**Всемирный форум для согласования правил
в области транспортных средств**

**Рабочая группа по вопросам освещения
и световой сигнализации (GRE)**

Предложение по дополнению 9 к поправкам серии 01 к Правилам № 70 (задние опознавательные знаки для транспортных средств большой длины и грузоподъемности)

Представлено экспертом от Германии*

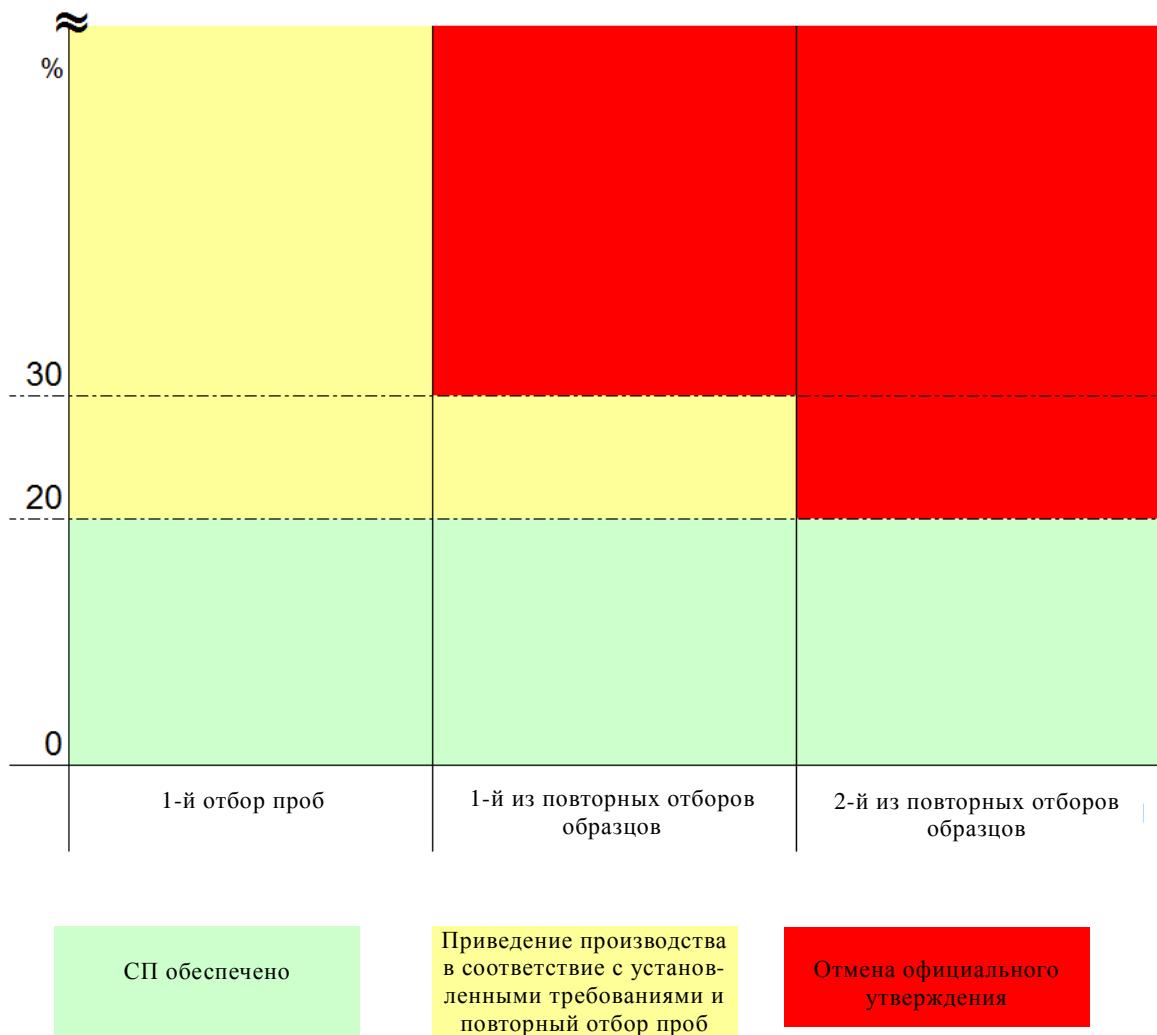
6. Процедура обеспечения СП в настоящее время описана в рамках четко структурированного поэтапного процесса (с ограниченным числом этапов), который позволяет изготовителю на первом этапе – в случае расхождений в измеренных значениях более чем на 20% – привести процесс производства в соответствие с установленными требованиями. Кроме того, процесс обеспечения СП может быть завершен раньше, если первые две выборки полностью соответствуют техническим требованиям.

7. Этими предложениями предусмотрен "третий этап", на котором определяются условия отмены официального утверждения, когда после второго повторения данного процесса изготовитель оказывается не в состоянии надлежащим образом привести процесс производства в соответствие с установленными требованиями.

8. На прилагаемом рисунке проиллюстрирован этот поэтапный процесс.
